日本機械学会「JSME 発電用原子力設備規格 設計・建設規格（2012 年版（2013 年追補含む））〈第 I 編 軽水炉規格〉（JSME S NC1-2012/2013）正誤表」（平成 26 年 12 月 5 日付け）に関する技術評価書の策定について

に関する技術評価書

原子力規制委員会

図 PPH-4010-1 クラス 4 配管 管継手の溶接部

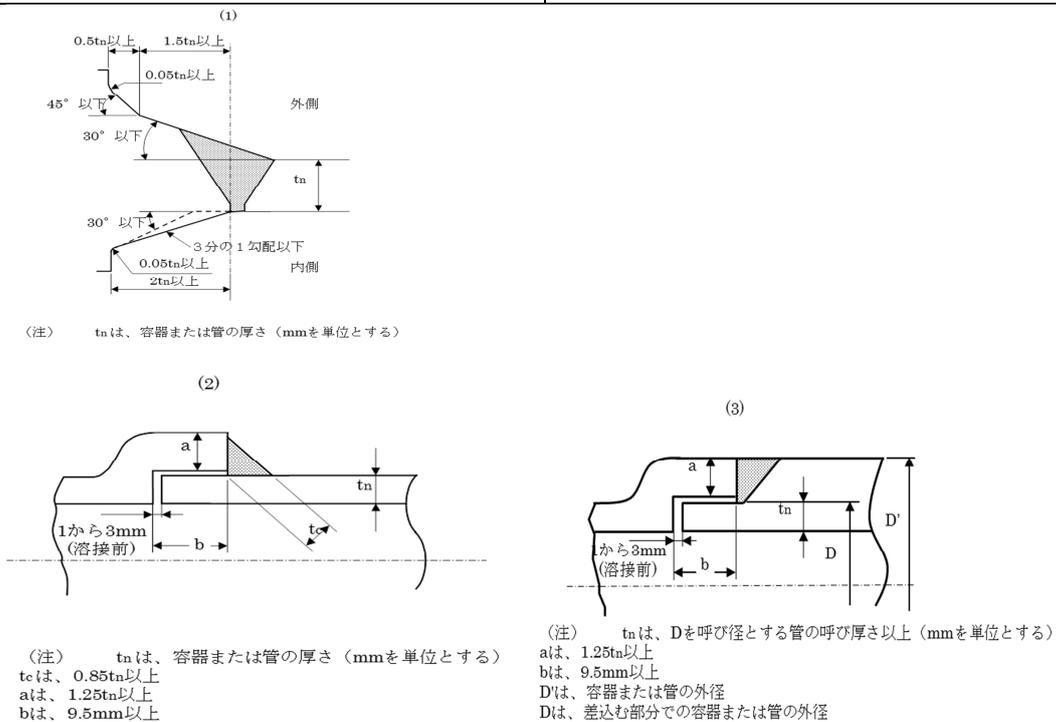
厚さの異なる母材の突合せ溶接の構造を規定した PPH-4040(2)において、表 3 に示すように、溶接部の設計について、差し込み溶接継手との溶接部を規定する PPH-4010(2)b. の設計を適用可とするものから突合せ溶接継手との溶接部を規定する PPH-4010(2)a. の設計を適用可とするものに訂正するものである。

PPH-4040(2)で、厚さの異なる母材の突合せ溶接の構造の規格として PPH-4010(2)b. の設計を適用可としていたが、差し込み溶接継手との溶接部を規定する PPH-4010(2)b. は、突合せ溶接ではない図 PPH-4010-1(2)及び(3)によることを要求している。

したがって、技術評価が行われた設計・建設規格 2005 年版の突合せ溶接継手との溶接部を規定する PPH-4010(2)a. の設計を適用可とする正誤表の訂正は技術的に妥当と判断する。
